SERVICE-INFO

Nov vijak – napenjalni valj 531 0342 30

531 0342 30

Slika 1: 531 0342 30

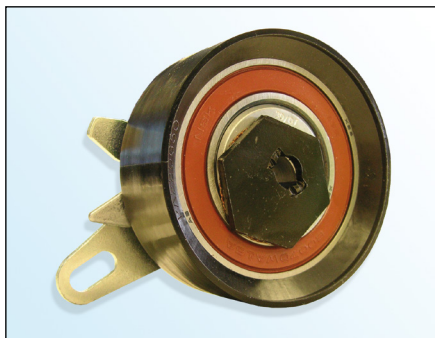
V sklopu neprestanega izpopolnjevanja naših izdelkov in zagotavljanja kakovosti dobavlja, LuKAS z napenjalnim valjem (**531 0342 30**) nov vijak **slika 3**.

- bolj ploska glava vijaka s torksom
- glava vijaka \varnothing **18,5 mm**
- razred trdnosti **10,9**
- varovalno sredstvo za vijak na navoju
- močnejše samozadrževanje

LuK-AS priporoča, da originalni vijak (**slika 2**) zamenjate z dobavljenim vijakom.

Pritezni moment: $20 \pm 1,5$ Nm
